TC 026.733/2006-3

Natureza: Recurso de Reconsideração.

Unidade: Departamento Nacional de Estradas de Rodagem – DNER (extinto) / Departamento Nacional de Infraestrutura de Transportes – Dnit.

**SUMÁRIO: RECURSOS DE RECONSIDERAÇÃO. TOMADA DE CONTAS ESPECIAL. DUPLICAÇÃO DA RODOVIA BR-101/SC, TRECHO NORTE, LOTE 1. FISCOBRAS 2001. SUPERFATURAMENTO EM SERVIÇOS DE TERRAPLANAGEM. CONTAS IRREGULARES. CONDENAÇÃO SOLIDÁRIA DO GESTOR, DAS EMPRESAS EXECUTORAS DA OBRA E DA EMPRESA SUPERVISORA. DÉBITO E MULTA. ARGUIÇÃO DE NULIDADES PROCESSUAIS E DE INADEQUAÇÃO DOS CRITÉRIOS DE CÁLCULO DO DÉBITO. CONHECIMENTO. IMPROCEDÊNCIA DOS ARGUMENTOS. NEGATIVA DE PROVIMENTO. CIÊNCIA ÀS RECORRENTES.**

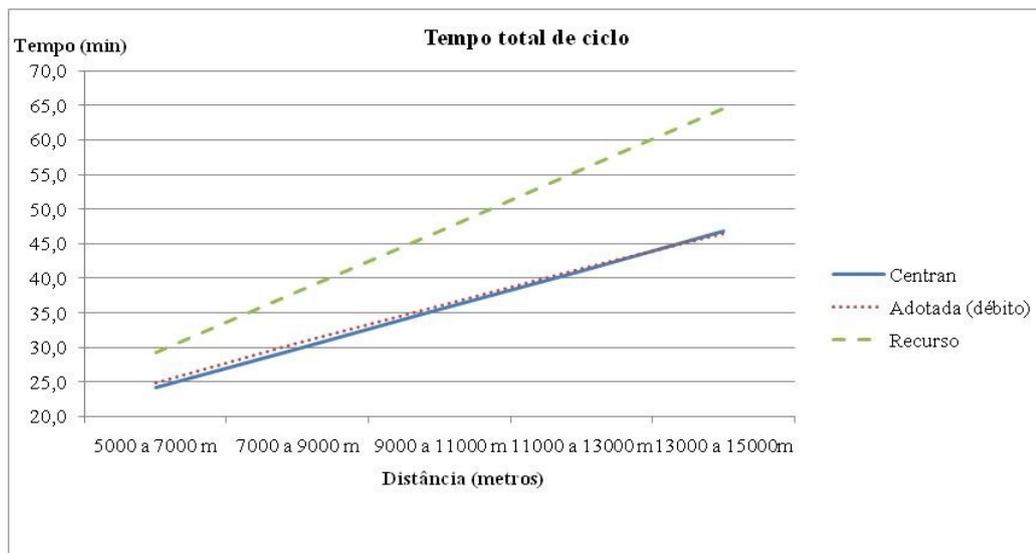
No entanto, verifica-se que as velocidades apontadas na instrução anterior não estão majoradas, pois o trajeto foi, em grande parte, realizado em rodovia pavimentada.

O Consórcio executor da obra, na proposição de adequação dos projetos originais de terraplenagem e pavimentação, apresentou quadro demonstrativo de volumes e titularidades das jazidas de seixos rolados para uso na obra, com os respectivos afastamentos da BR-101 (fl. 30 do Anexo 4 do TC 026.733/2006-3), diferenciando o tipo de rodovia.

Portanto, a partir dos volumes estimados de utilização de cada jazida e da informação das distâncias de transporte até a BR-101, foi possível avaliar o trajeto em rodovia não pavimentada, tendo sido, em média, 3,08 km (fl. 87 deste anexo).

Como o Centran apresenta a tabela de velocidades para o caminhão adotado na composição (14 m<sup>3</sup>) e para rodovia pavimentada e em leito natural, para as distâncias requeridas (até 15.000 metros), o quadro de velocidades foi refeito, considerando-se o trajeto de 3,082 km em rodovia não pavimentada (fl. 88 deste anexo).
